**Обустройство кустовых площадок №№ 8-бис, 17  
Западно-Хоседаюского нефтяного месторождения  
ЦХП (блок №3) им. Д. Садецкого и увеличение  
пропускной способности нефтегазосборных  
трубопроводов**

**Часть 1. Система электроснабжения**

**Книга 2. Графическая часть**

**ПО-30-КО-ОП-ОП-1902-ПД-04.ИЛО.05.01.02**

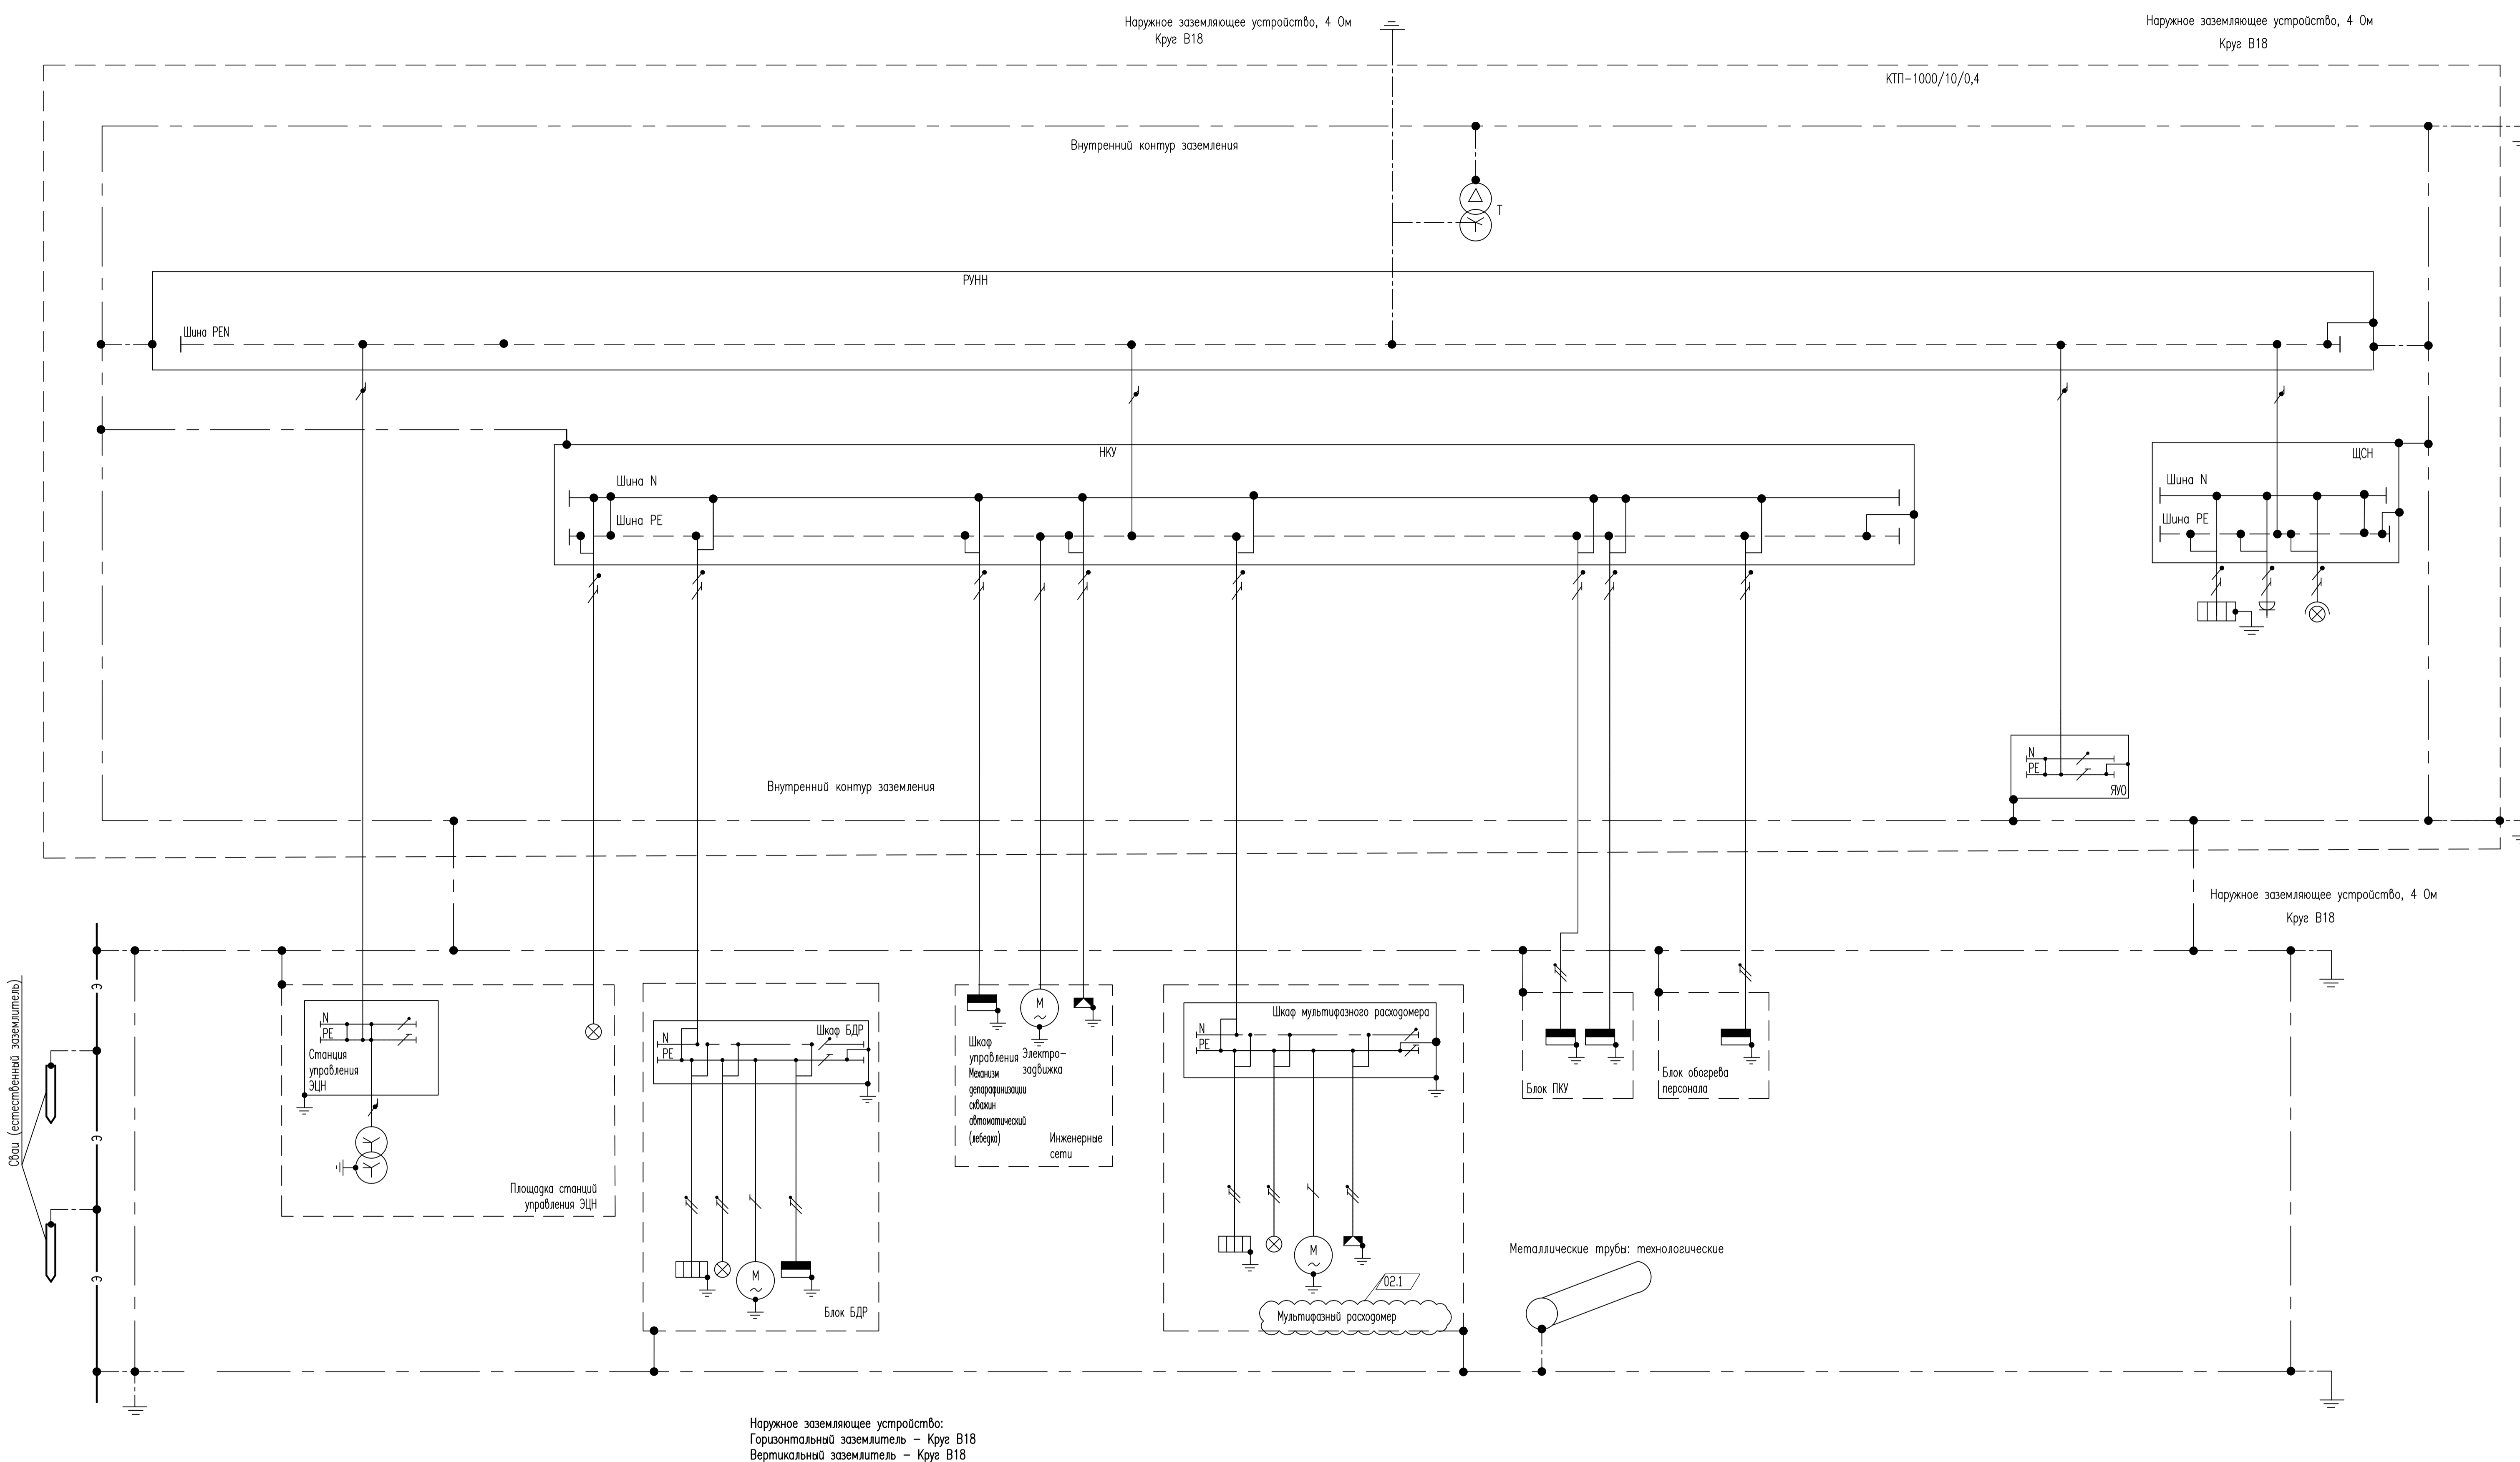
Разрешение		Обозначение	ПО-30-КО-ОП-ОП-1902-ПД-04.ИЛО.05.01.02		
3383-26		Наименование объекта строительства	Обустройство кустовых площадок №№ 8-бис, 17 Западно-Хоседаюского нефтяного месторождения ЦХП (блок №3) им. Д. Садецкого и увеличение пропускной способности нефтегазосборных трубопроводов		
Изм.	Лист	Содержание изменения		Код	Примечание
02	ИОС.0 5.01.02 -С	Заменен.		3	По замечаниям Заказчика от 14.04 2026
	ИОС.0 5.01.02 -001	Заменен. Откорректировано название сооружения.			
	ИОС.0 5.01.02 -003	Заменен. Откорректировано название сооружения 1.3.			
	ИОС.0 5.01.02 -004	Заменен. Откорректировано мощность трансформатора. Добавлены резервные автоматические выключатели QF15- QF17.			
	ИОС.0 5.01.02 -005	Заменен. Откорректировано название сооружения 1.4. Добавлены резервные автоматические выключатели QF42- QF58			
	ИОС.0 5.01.02 -006	Заменен. Откорректировано название сооружения мультифазного расходомера.
